*Ministero dell'Ambiente
e della Sicurezza Energetica*

**OGGETTO:[ID: 9645] Valutazione preliminare ai sensi dell'art. 6, comma 9 bis del D. Lgs. 152/2006. Progetto definitivo “Interventi correlati al recepimento delle prescrizioni n. 1, 4, 35, 47, 56, 59, 60, 67 di cui all’Allegato n. 2 alla Determinazione conclusiva della Conferenza di Servizi per il Collegamento ferroviario dell’Aeroporto del Salento con la stazione di Brindisi”. CUP: J31D19000000001.
Nota tecnica.**

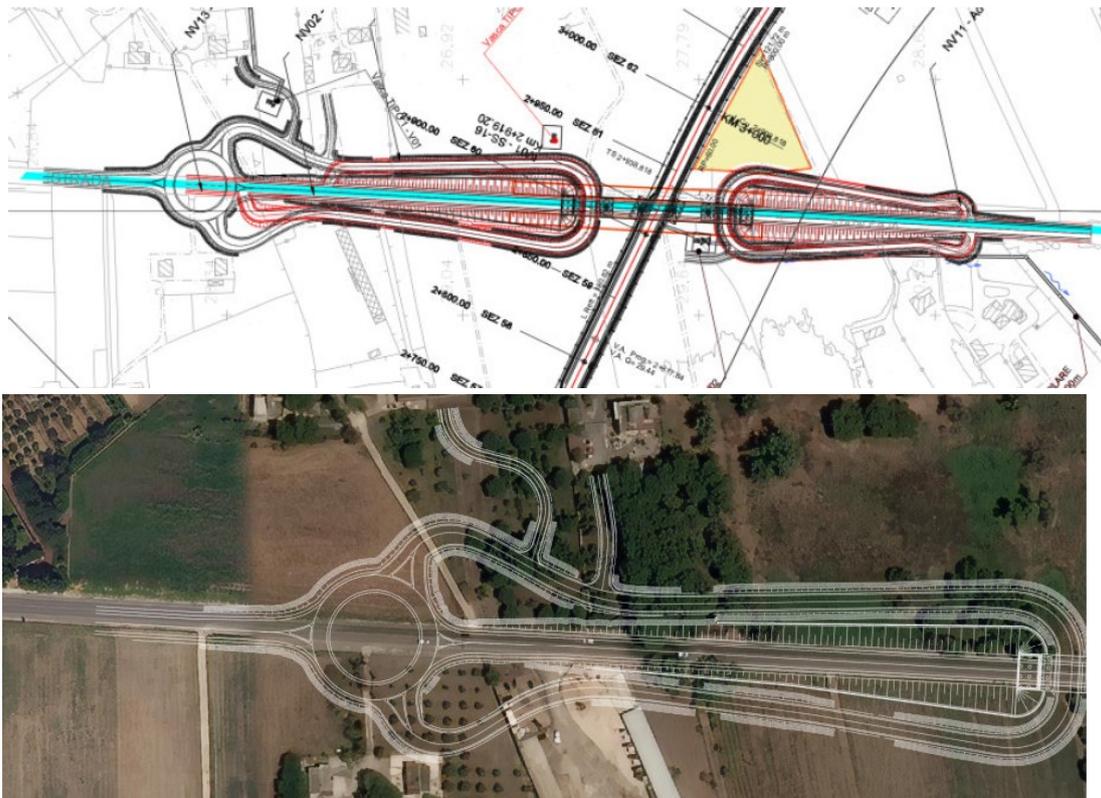
La Società riporta che l’intervento interessa una strada a valenza paesaggistica, tutelata ai sensi dell’art. 143 del D.lgs. 42/04 e riportata nel PTPR.

Viene sottolineato come la viabilità in termini di ingombro e plano-altimetria non subisca modifiche ad eccezione dell’inserimento della rotatoria e come, in sede di VIA, il progetto definitivo abbia ottenuto l’autorizzazione paesaggistica per l’opera da considerarsi più impattante costituita dall’opera di scavalco.

La Società specifica che la nuova soluzione progettuale comporta un maggiore consumo di suolo rispetto a quanto analizzato e caratterizzato nello SIA e, nello specifico, la rotatoria comporta una sottrazione di:

- 3.600 m² di colture estensive;
- 6.100 m² di frutteti;
- 500 m² di vigneti.

Figura 3: Adeguamenti della viabilità.

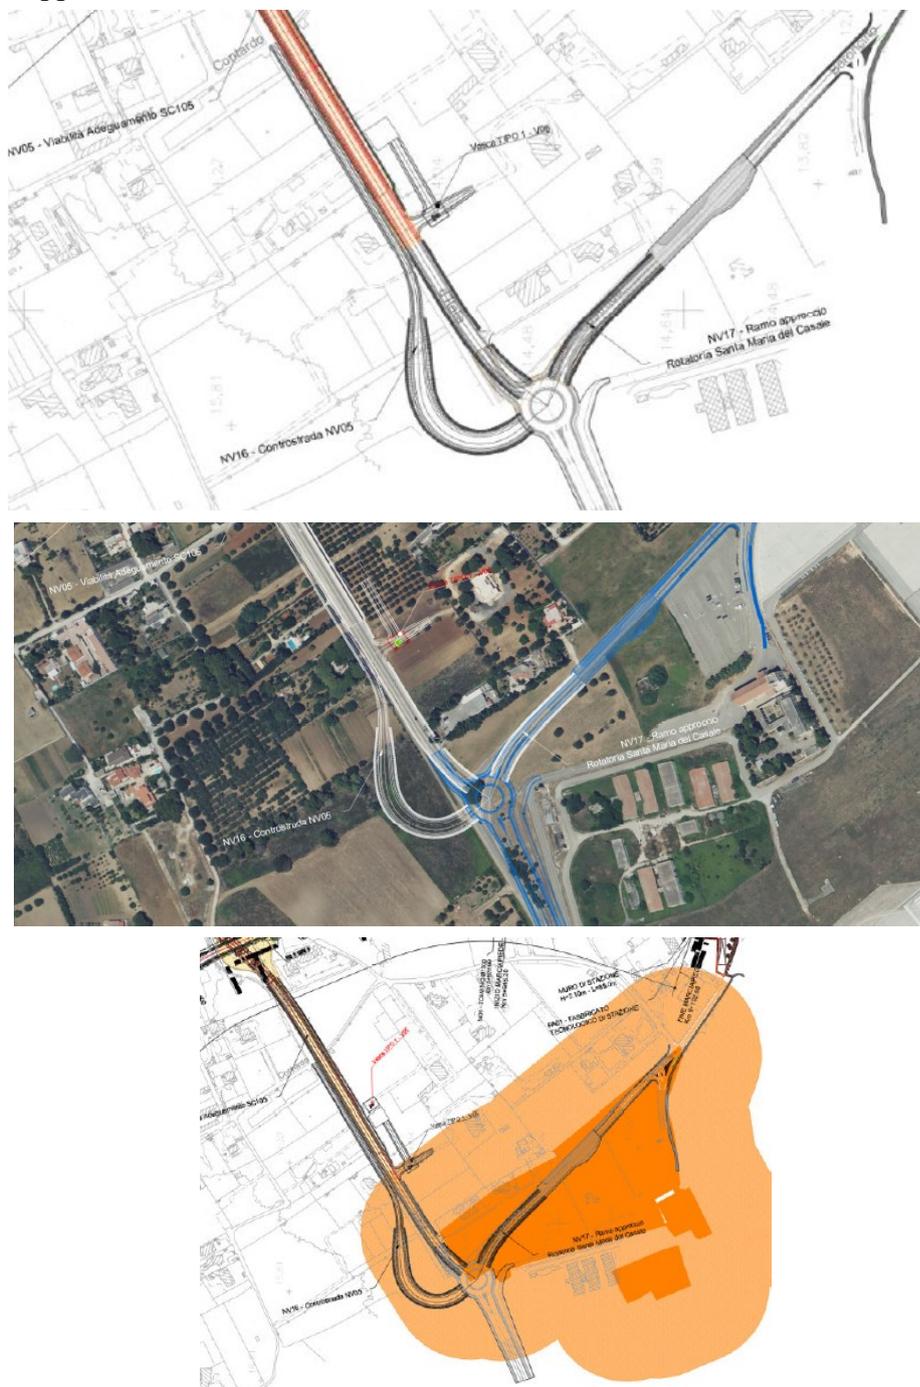
Tale intervento comporta l'interessamento dell'area di Santa Maria Del Casale che è un bene tutelato dal PTPR come Ulteriore contesto ai sensi dell'art. 143 del D.lgs.42/04. Il bene in questione è rappresentato da un sito storico culturale e della sua fascia di rispetto

La Società sottolinea come allo stato di fatto nell'area sia già presente una viabilità rappresentata dall'intersezione tra la via Maestri del Lavoro d'Italia e Contrada Baroncino. L'adeguamento dell'intersezione tra queste due viabilità è previsto come rotonda nel progetto dello Shuttle del Comune di Brindisi, il quale prevede un intervento più ampio.

R.F.I. S.p.a. afferma che la modifica di viabilità resta all'interno del sedime stradale esistente, ad eccezione della NV16 che comporta il consumo di circa 6.800 m² di colture estensive. In particolare, nella "Lista di controllo", si riporta che gli interventi comprendono:

- demolizione e adeguamento dei rami di ingresso/uscita su contrada Baroncino e su SC 105 in direzione del tratto di intervento (NV05);

- adeguamento complanare SC105, atto a servire gli accessi privati, per consentire l'immissione della stessa sulla rotonda prevista dal progetto "Shuttle" del Comune;
- adeguamento degli interventi di risoluzione delle interferenze con la fognatura e l'acquedotto previsti in appalto.
